## Ez-Change™(イージーチェンジ)一本入り AB から AD への変更に関するご案内

日頃ご愛顧戴いております弊社カプセルフィルターEz-Change™(イージーチェンジ)のエアメント付きにおいて、AB タイプ、AD タイプの 2 種類をラインナップしておりますが、この度、一次側エア抜き機能の優れる AD タイプに統合させて戴くこととなりました。

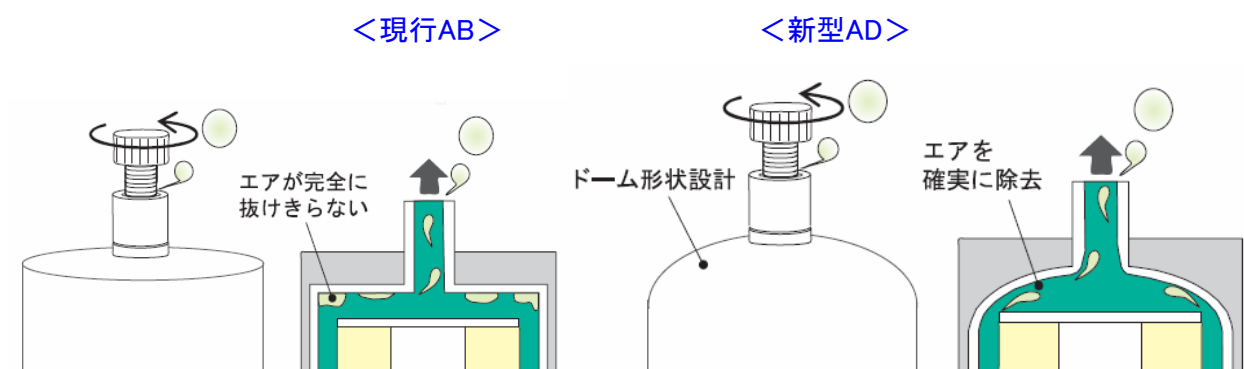
カプセル天面形状を、現行フラット形状から球面ドーム型形状へ変更。同変更に伴い、SIDPホルダー形状も同様に變更され、旧タイプのABホルダーを使用する事ができませんので、ご了承お願い致します。尚、既存ハウジングは、ABホルダーをADホルダーに変更する事で従来通りご使用頂けます。

従来の平坦な天面形状のABタイプでは、一次側のエアが完全に抜けきれない現象がみられる場合があり、同現象を改善するために天面を球面形状にしたADタイプへ統合いたします。
